改善箇所説明図 ②

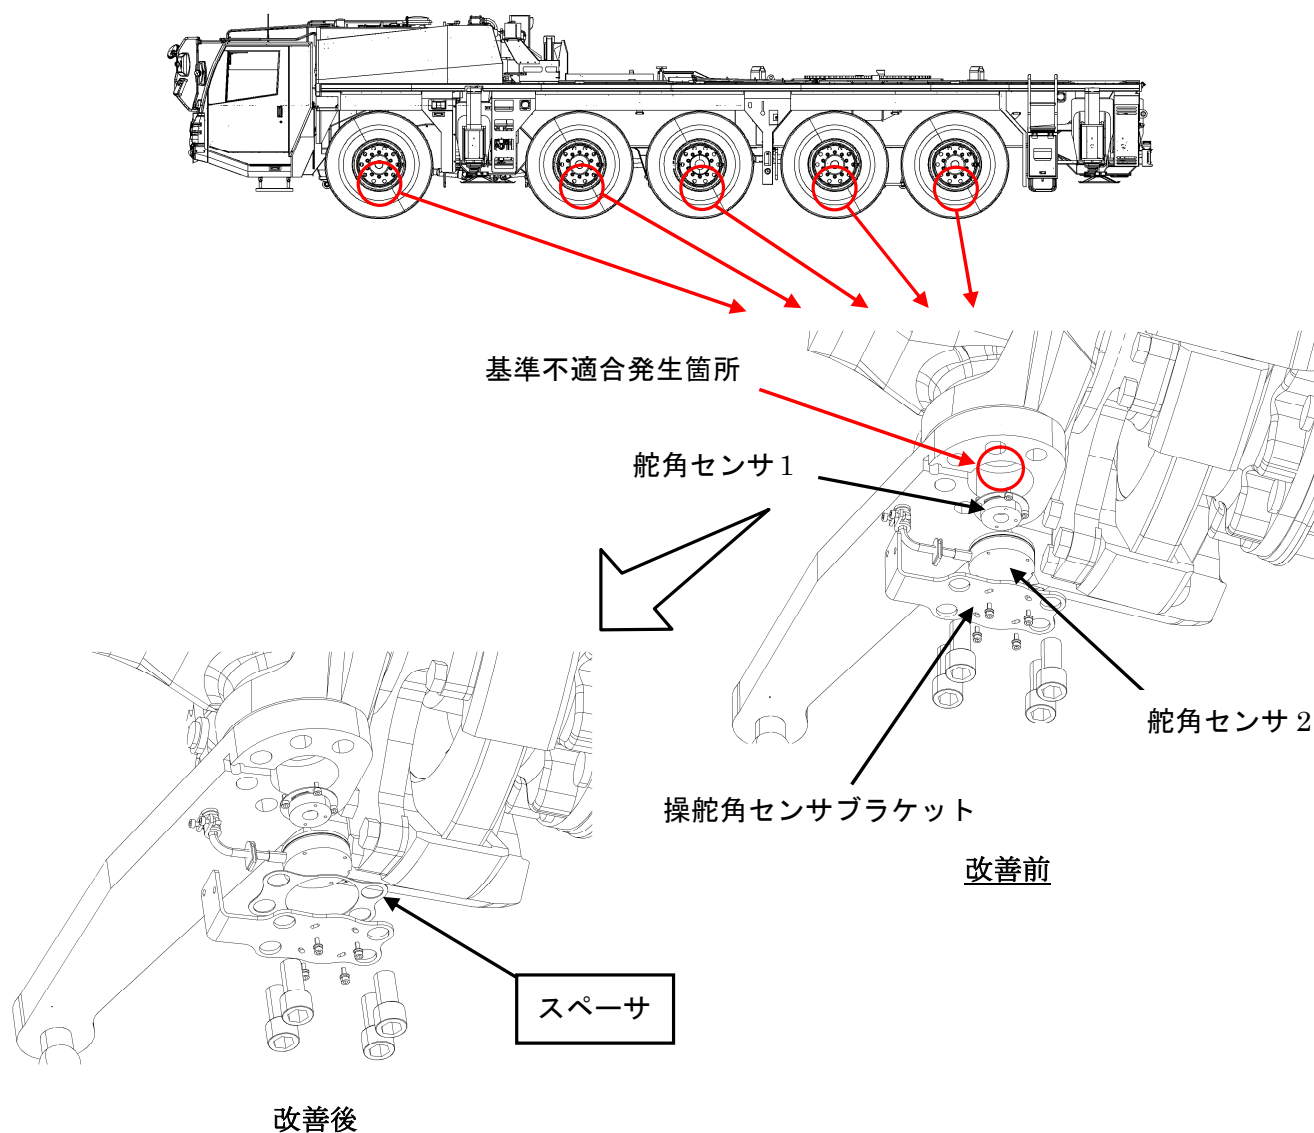
クレーン用台車のかじ取装置において、舵角センサの取り付け指示が不適切なため、舵角センサ同士が干渉することがある。そのため、センサが正常に機能せず、最悪の場合、運転者の意思に反した操舵をするおそれがある。

全車両、1軸、2軸、3軸、4軸及び5軸のキングピン軸の突出し寸法を測定し、基準寸法に適合していない軸に対してスペーサを追加し基準寸法に適合するようにする。舵角センサが損傷している場合は、舵角センサー式を交換する。

注： は、追加する部品を示す。
